件名 菊名小学校仮設教室(特別教室)賃貸借

上記件名に係る仕様書(設計)書の内容に関する質問について、次のとおり回答します。

配置図 (1) S=1/300

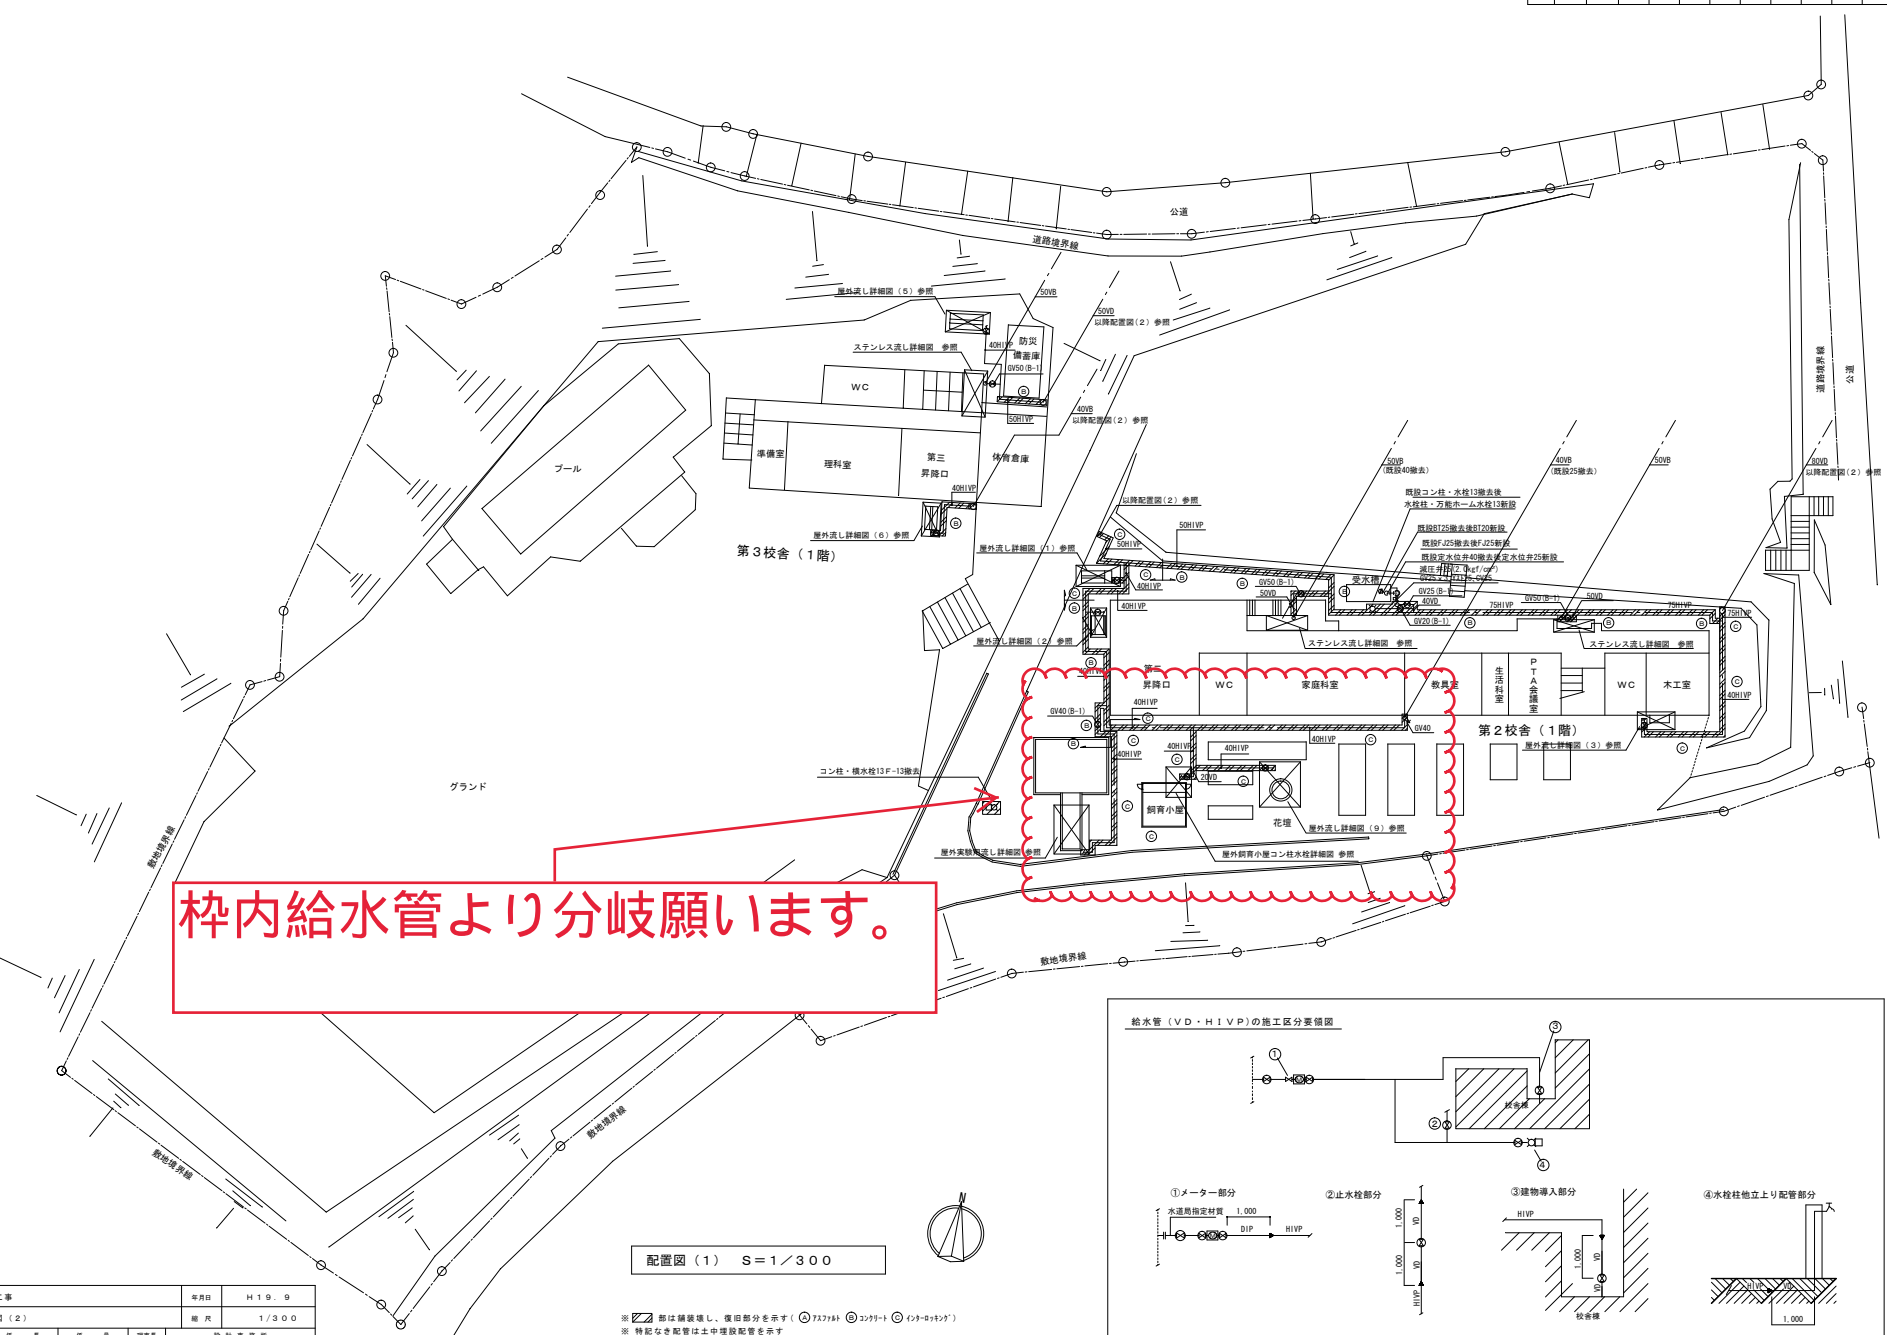
No	項目 (ページ数等)	質問内容	回答
27		地耐力は50KN/m ² あるものとし、地盤が弱かった場合の基礎の増、地盤改良などは別途でよろしいですか。	別途でよろしいです。平板載荷試験により確認し、地盤が弱い場合は別途地盤改良等により対応します。(NO.3類似回答)
28		上記含まれる場合、地盤調査データがない状態では費用の算出ができません。入札の公平性を保つ為、地盤改良の工法及び必要数量(範囲)の設定をお願いします。	含まれません。
29		地盤改良が必要となった場合、通常リース満了後の改良部の撤去は行いませんが、本工事についても不要と考えてよろしいですか。	よろしいです。
30		南側が法面となっているようですが、がけ条例にはかからない位置に設置できるものと考えてよろしいですか。	よろしいです。
31		蔵書用コンテナ倉庫は工事中仮設として設置となっている為、申請対象外という解釈でよろしいですか。	よろしいです。
32		天井はメーカー仕様(カラー鉄板サンドイッチパネル)での対応でもよろしいですか。	よろしいです。
33		一部備品が既存再利用となっておりますが、移設については別途でよろしいですか。	よろしいです。学校と協議の上必要な場合は、別途対応とします。
34		上記含まれる場合、書架に本等は含まれないと考えてよろしいですか。本等の移設も必要な場合、梱包については学校側で対応して頂けると考えてよろしいですか。又その想定数量(本〇冊、段ボール何箱分等)もご教示ください。	含まれません。
35		同上、リース満了後は再移設ですか。それとも処分ですか。	別途再移設となります。
36		電気の引込み先を図示ください。	添付図面を参照してください。
37		弱電設備は単独設置でよろしいですか。既存との連動が必要となる場合、接続先を図示ください。	消防との事前協議により決定します。
38		内訳に埋設外灯用ケーブル切り回し含むとありますが、詳細が不明です。資料又は数量をご指示ください。	外灯用ケーブルはありません。添付内訳書のとおりです。
39		給水の引込み先を図示ください。	添付図枠内の既設給水管に接続してください。

枠内給水管より分岐願います。

既設管調査図 縮尺 1:300

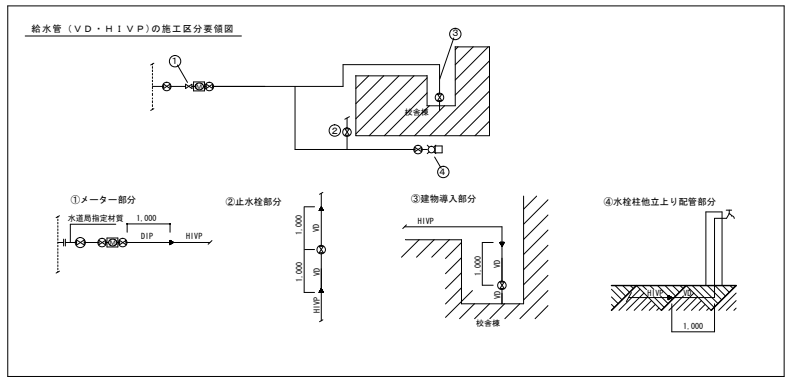
40		汚水の接続先を図示ください。	添付図枠内の既設汚水管に接続してください。
41		汚水ポンプは不要でよろしいですか。	よろしいです。
42		雨水排水の接続先を図示ください。	隣接校舎雨樋排水系統に接続してください。
43		消火設備は増設となっておりますが、消火器の設置のみでは不可で既存消火管からの分岐が必要ということでしょうか。その場合分岐先を図示ください。	消防との事前協議により決定します。
44		給湯設備はなしとなっておりますが、ガス工事は増設となっております。ガス必要箇所をご指示ください。	空調用となります。
45		上記LPガスですか。都市ガスの場合、引込み先を図示ください。	LPガスです。
46		エアコン室外機は室内機の真下(真裏)に設置できるものと考えてよろしいですか。不可の場合設置位置を図示ください。	エアコン室外機は室内機に近接した位置に設置を想定しています。
47		エアコンドレン排水は地面に自然放流でよろしいですか。	添付図枠内の既設汚水管に接続してください。
